San Gil, Santander., 3 de septiembre de 2026 **CP&S-2002-INVIAS-0175-2026**

REFERENCIA: CONTRATO No. 2002 de 2024 cuyo objeto es: ADMINISTRACIÓN VIAL DE LAS CARRETERAS NACIONALES A CARGO DE LA DIRECCIÓN TERRITORIAL SANTANDER, GRUPO AMV 2 LOTE 3.

Asunto: relación de señalización vertical instalada; señalización horizontal marcada y elementos de seguridad vial instados mediante el contrato 1802 de 2025

Foto 6 SP PR60+0622 de la Ruta 6402 Cruce Guane PR55+0100– San Gil.

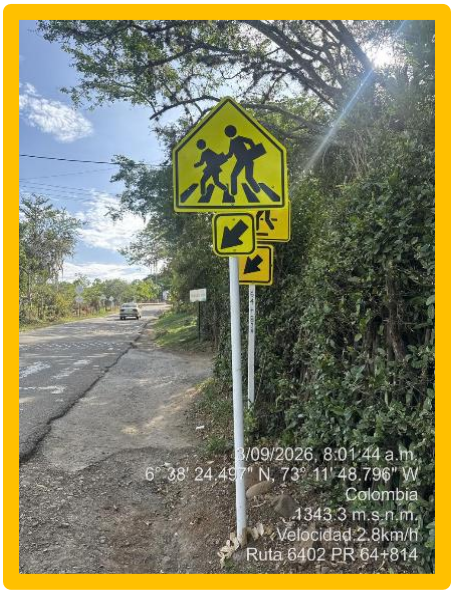
4. **SEÑALES VERTICALES** La AMV G2 DTSAN reviso el corredor vial y se verificaron las señales verticales instaladas dentro del contrato se encontró con una cantidad de diez y ocho 18 unidades completas en dimensión de 0,75 ML X 0,75ML las cuales se instalaron en los siguientes tramos a saber:

De acuerdo al numeral 18 del formato MN1-IN-16-FR-2 que corresponde a ACTA DE ENTREGA Y RECIBIDO DEFINITIVO DE OBRA se tiene una cuantificación de 10 unidades, la AMV G2 DTSAN del contrato de la referencia no evaluó la condición técnica de las señales en cuanto a las características de reflectividad, esta condición debe ser evaluada y calificada por la interventoría delegada por el Instituto Nacional de Vías Invias mediante el contrato 1844 de 2025 a cargo de la empresa IC INGENIO CIVIL S.A.S.

Foto 19 Ruta 64ST02 Guane - Cruce RUTA 6402 PR55+0100 - PR0+0000

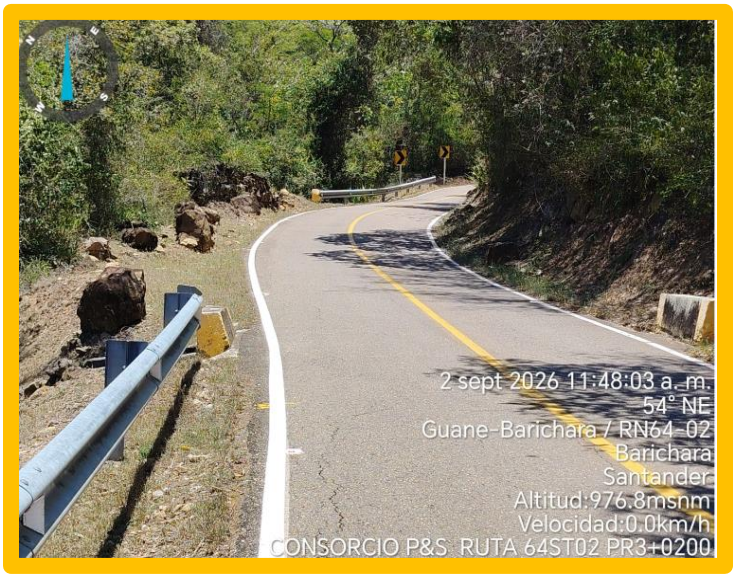
1. **LINEAS DE DEMARCACION CON PINTURA EN FRÍO:** La actividad de línea de demarcación con pintura en frio revisados por parte de la AMV G2 DTSAN se implementó en los siguientes tramos a saber:

Para un total de diez mil novecientos cuarenta y nueve (10.949,00 ML) de línea de demarcación, de parte de la AMV G2 del contrato de la referencia no se puede establecer la calidad de las líneas ni si se cumplió con la especificación dada. (El contrato contaba con interventoría delegada por el Instituto Nacional de Vías Invias para la coordinación y ejecución de las obras. De acuerdo al formato MEPI-MN1-IN-16-FR-2 que corresponde a ACTA DE ENTREGA Y RECIBIDO DEFINITIVO DE OBRA en el numeral 15 se tiene una cantidad de 12075,24 ML la cual difiere a la observada por parte de la AMV G2 DTSAN del contrato de la referencia
